Krycí list ZBV

II/610 Předměřice, most ev.č. 610-020 přes inundaci Jizery u Předměřic

SO 302 Násoskový vodovod DN 400

Číslo SO/PS
/ pořadí Změny SO/PS:
302 / 01Číslo ZBV:
06

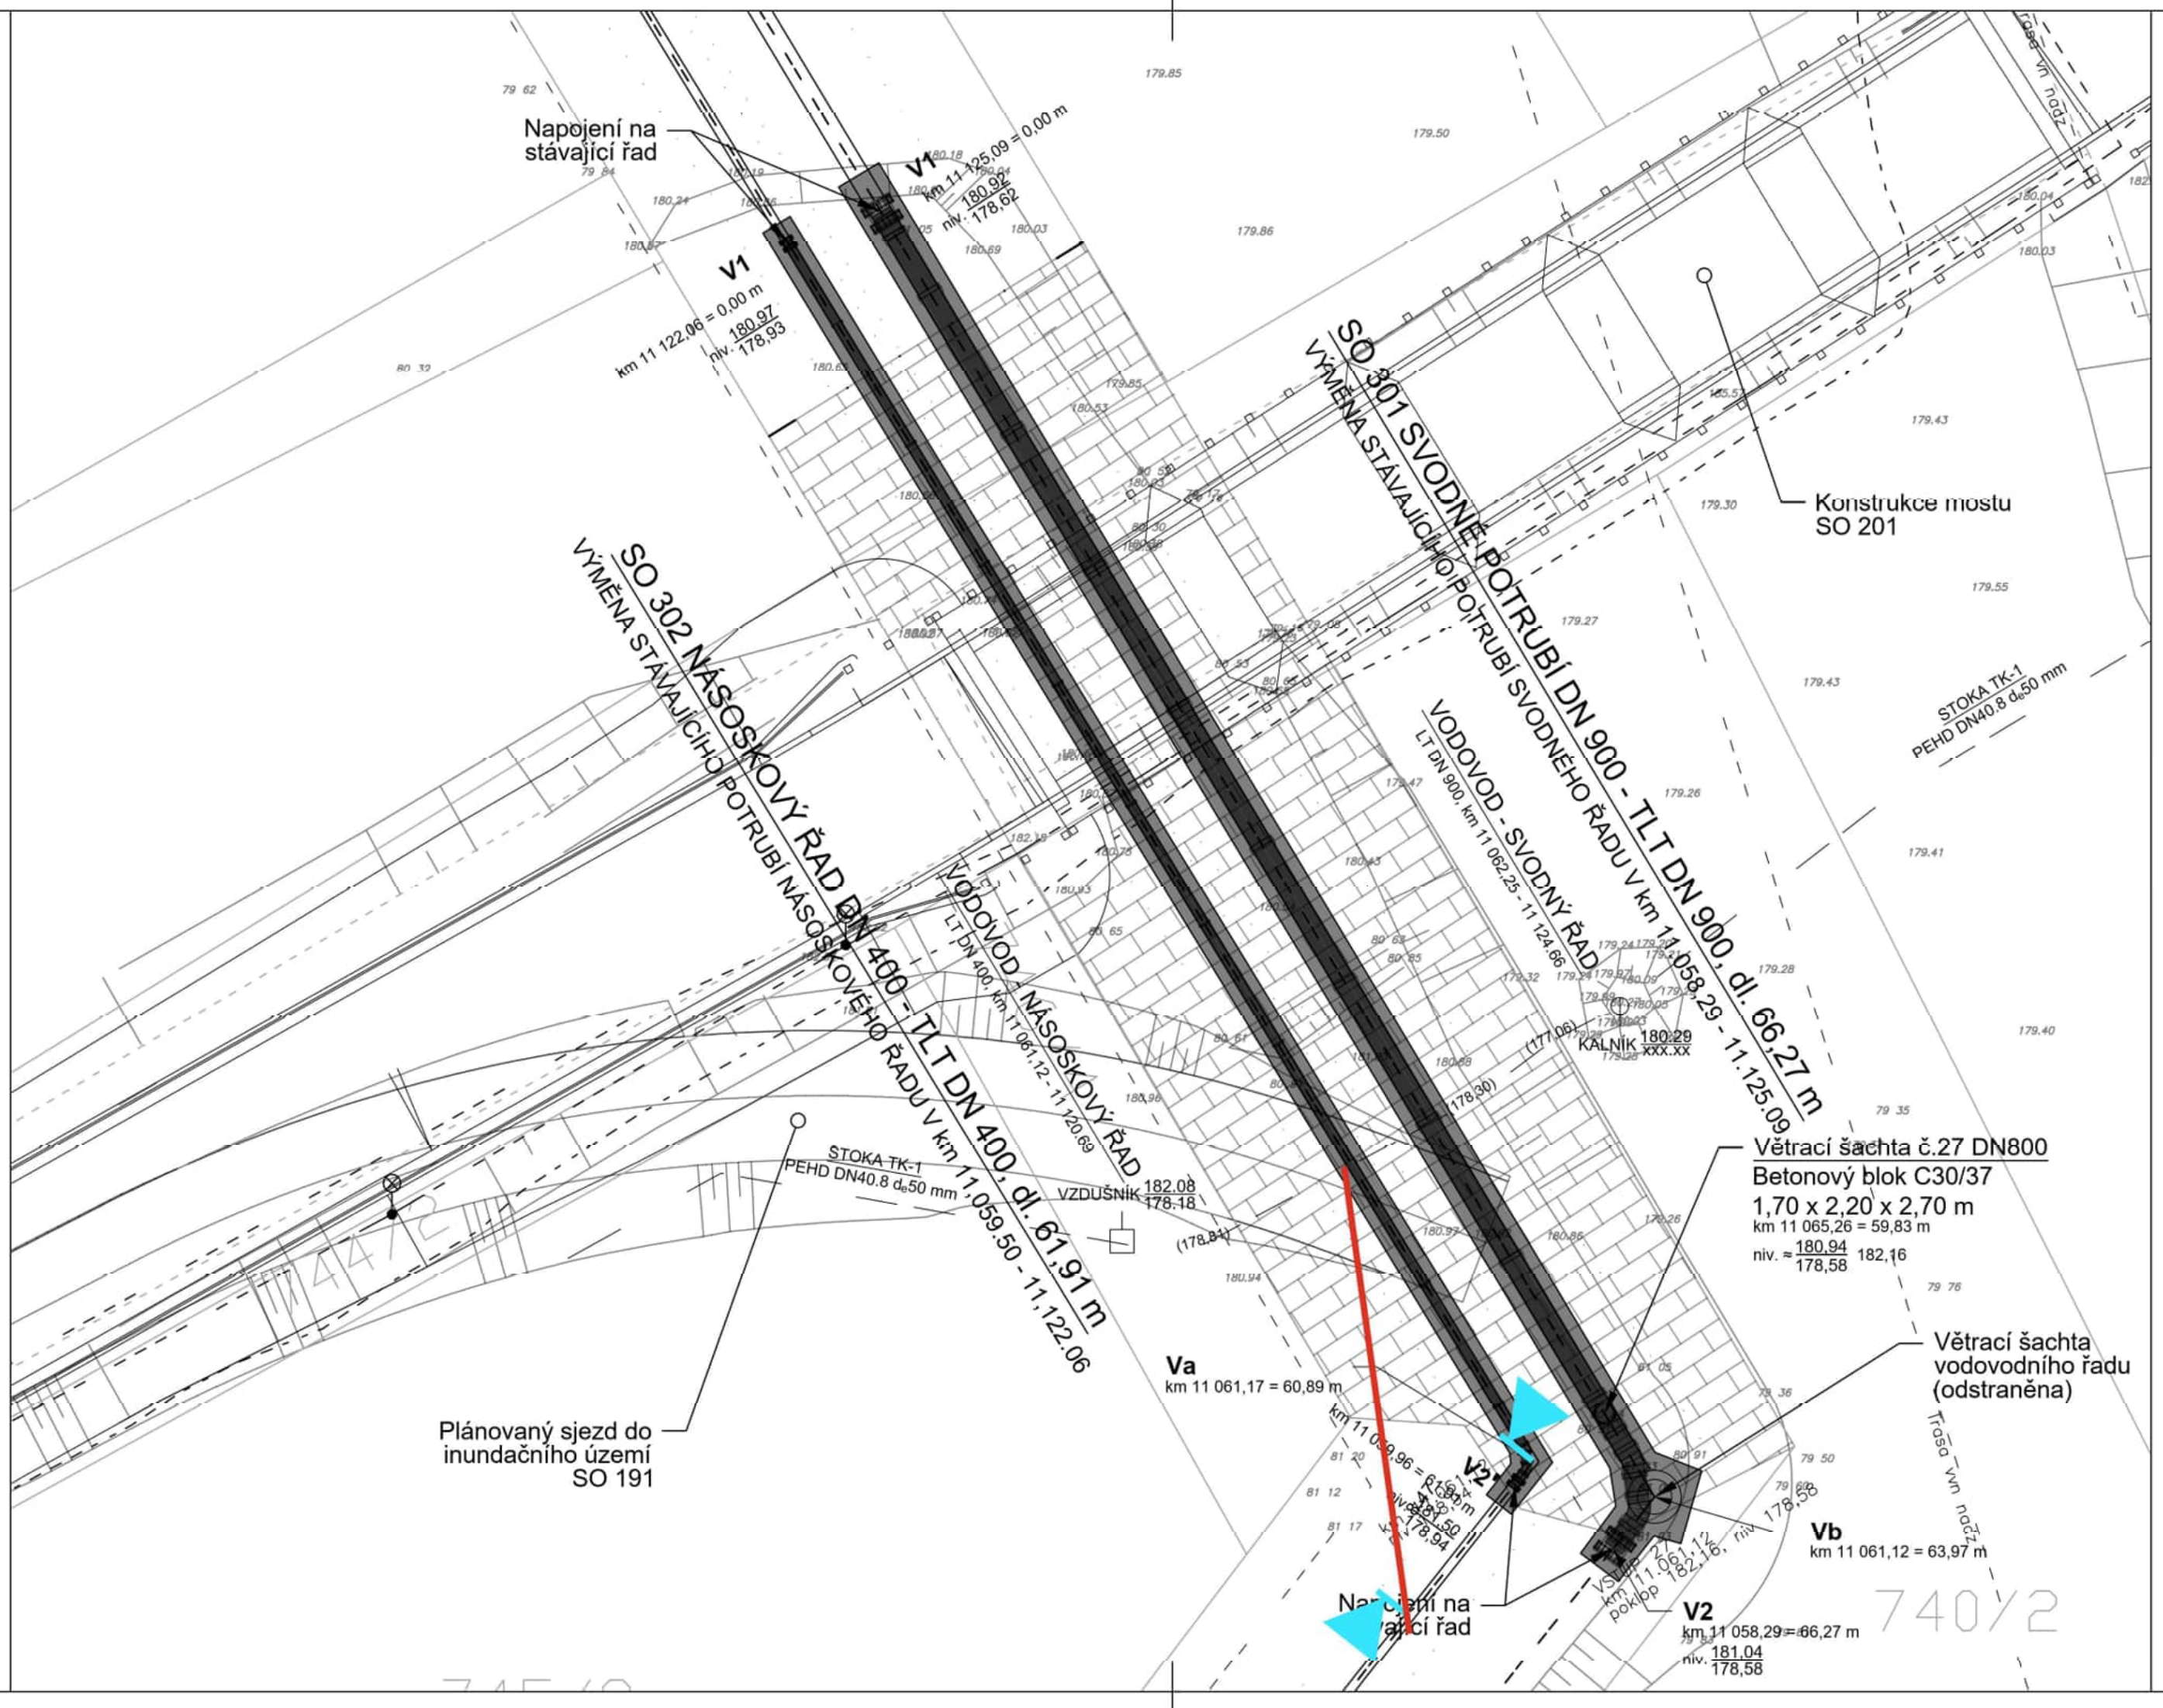
Při provádění zemních prací pro provedení výřezu DN400 bylo zjištěno, že stávající trasa není v souladu s PDPS. Konkrétně stávající trasa prochází přímo pod stožárem VVN – ČEZ Distribuce. Situace byla diskutována s PVS, respektive PVK, je požadováno provedení trasy dle mimo sloup VN. Proto je nutné provést výřez před a za sloupem VN a prodloužit trubní vedení. Odhadované prodloužení je 10bm.

Při realizaci výkopových prací pro přeložku potrubí DN400 bylo zjištěno, že trasa DN400 je odchylná od předpokladu PDPS. Původní trasa procházela přímo pod stožárem vedení vysokého napětí (VN). Na základě pokynu PVS a PVK byla trasa přeložky upravena, aby do budoucna nebyla v kolizi se stožárem VN. Odchylná poloha trasy potrubí DN400 je nepředvídatelná okolnost.

Dne 24. 3. 2025 bylo při provádění zemních prací pro přeložku vodovodu DN 400 zjištěno, že stávající trasa vodovodu DN 400 není v souladu s předpoklady PDPS. Stávající trasa procházela přímo pod stožárem VN. Nová trasa by tak byla v přímé kolizi se základovou konstrukcí stožáru VN. Aby trasa nebyla do budoucna v kolizi se stožárem VN bylo nutné po diskuzi se správcem vodovodu provést výřez před a za sloupem VN a prodloužit trubicí vedení o 9,08 m.
